Informe de auditoría
CONSORCIO DE AGUAS BILBAO BIZKAIA
CABB

de la seguridad de los equipos de trabajo
ANEXO 6.75 BOMBEO DE FANGOS A HORNO
1
92637451

6.75 Ficha de equipo de trabajo: Bombeo de Fangos a Horno 1

SITUACIÓN: C/ Maestro Jose, 48910 Sestao, Bizkaia, España
IDENTIFICACIÓN: BOMBEO DE FANGOS A HORNO 1

6.75.1. Riesgo de atrapamiento en caja de pistones sumergidos de la Bomba de Pistones

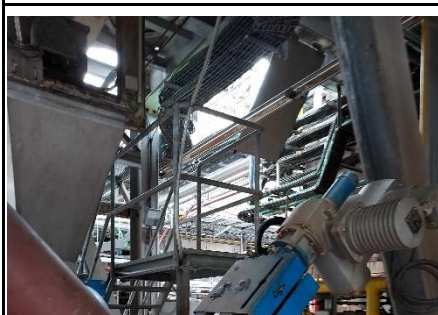
No conformidad	Medida propuesta	Valoración del riesgo
  Existe riesgo de atrapamiento en la caja de pistones sumergidos que no dispone de resguardo fijo y de contacto mecánico con los pistones accesibles que tampoco disponen de resguardo. Este equipo de trabajo se encuentra a pie de calle.	Colocar rejilla en las cajas de pistones de forma que impidan que éstos se encuentren accesibles. La rejilla debe quedar anclada de forma que sea necesario el uso de una herramienta para su retirada. Colocar resguardo fijo en las partes móviles accesibles	A1 RIESGO ALTO
